Relazione integrazioni e chiarimenti documentazione
Istanza di Autorizzazione Integrata Ambientale
Società La Regina di San Marzano di Antonio Romano S.p.A.

Nella seduta della prima conferenza di servizi, tenutasi presso l’UOD Autorizzazione Ambientali e Rifiuti di Salerno il 22/04/2024, sono stati richiesti all’Azienda ulteriori chiarimenti ed integrazioni di cui al verbale trasmesso via PEC in data 23/04/2024 rif. 148/AIA.

Richieste chiarimenti e integrazioni verbale del 22/04/2024 conferenza di servizi AIA

Fig. 5 – Posizione saggi su telo impermeabile

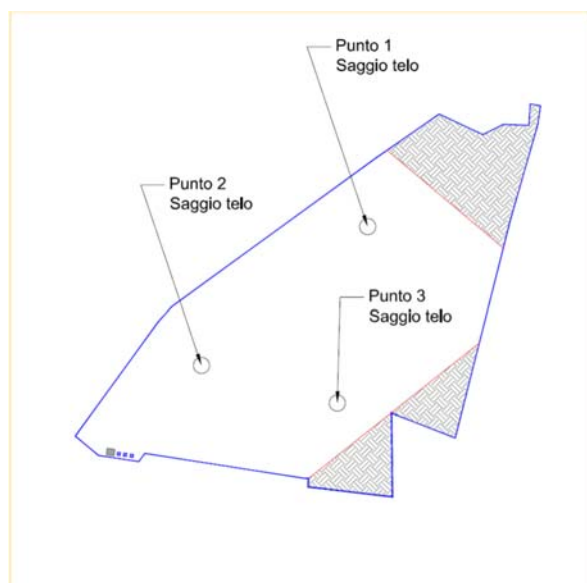
Inoltre, sono stati eseguiti 3 saggi in diverse zone dell'area del parcheggio (cfr. Figura 5 di seguito riportate) per valutare l'attuale stato del telo di polietilene ad alta densità e come si evince dalla documentazione fotografica esso si presenta integro (cfr. Fig. 6 e 7 allegate)

Fig. 9 – punti di monitoraggio

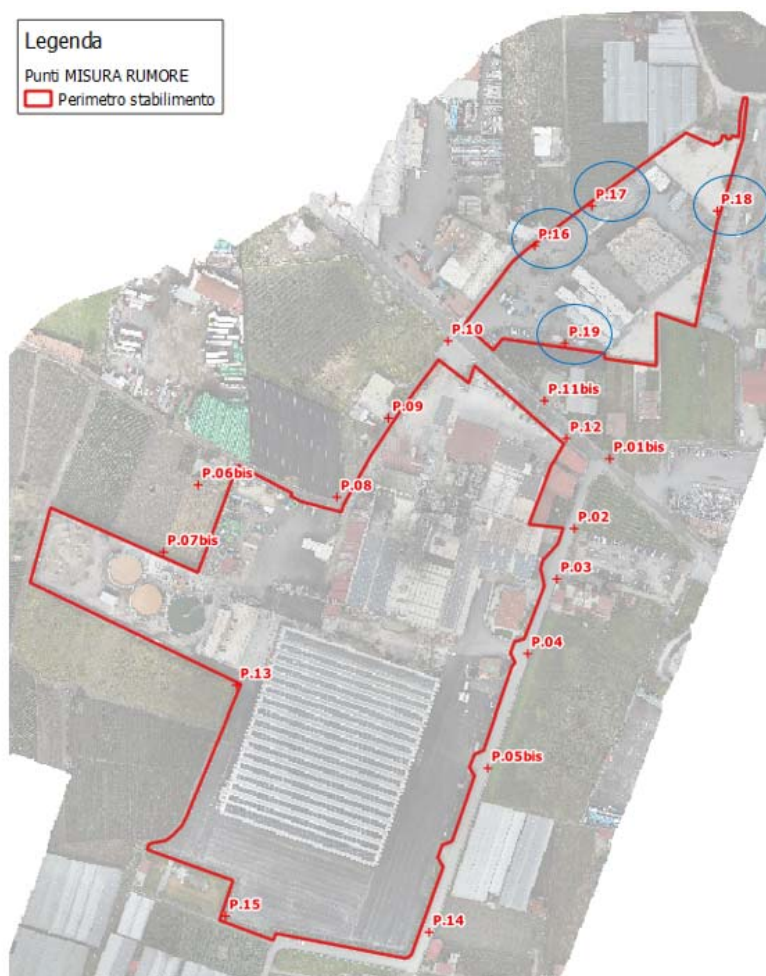
Sono stati altresì integrati i punti di monitoraggio del rumore (rif. P.16, P.17, P.18 e P.19) – cfr Fig. 9 - nei quali in data 29/04/2024 sono state effettuate ulteriori indagini strumentali sia in orario diurno che notturno con il duplice scopo di valutare sia l'impatto acustico nell'attuale configurazione di sorgenti "tutto l'anno" e parcheggio temporaneo non utilizzato (attivo solo nei mesi estivi durante la campagna del pomodoro) e sia quella di fornire dati utili alla taratura del modello previsionale di impatto acustico nello scenario di configurazione estiva.

Figura 11 – Elaborazione misura ID:L2294 con individuazione ed eliminazione dei fattori di disturbo

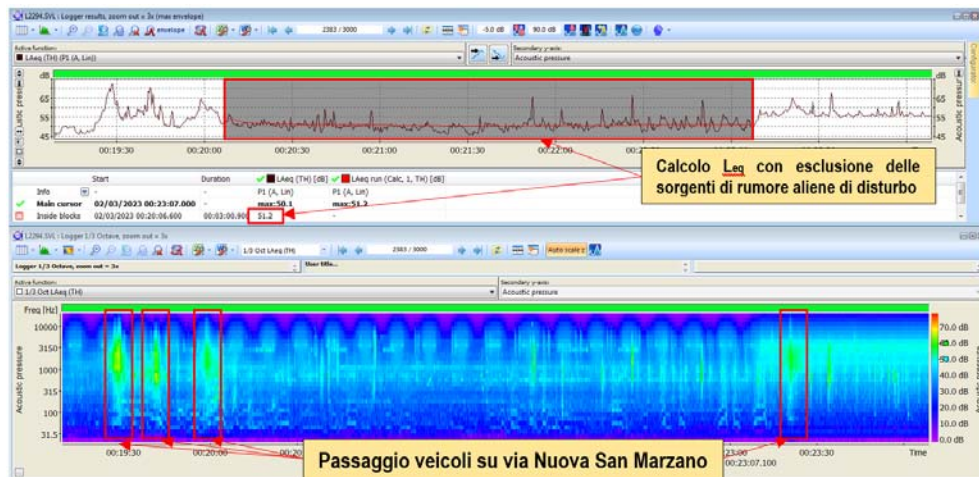
- Il livello equivalente di rumore pari a 55,5 dB(A) include anche i disturbi dovuti all'attraversamento di veicoli sulla prospiciente via Nuova San Marzano;
- Il livello di rumore nel punto P11bis, se non si tiene conto delle sorgenti sonore di disturbo rappresentate dai veicoli in attraversamento sulla via nuova San Marzano, è pari a 51,0 dB(A) a fronte di un valore limite in periodo notturno per la specifica classe di riferimento (IV – ad intensa attività umana) pari a 55,0 dB(A) (fig. 11).
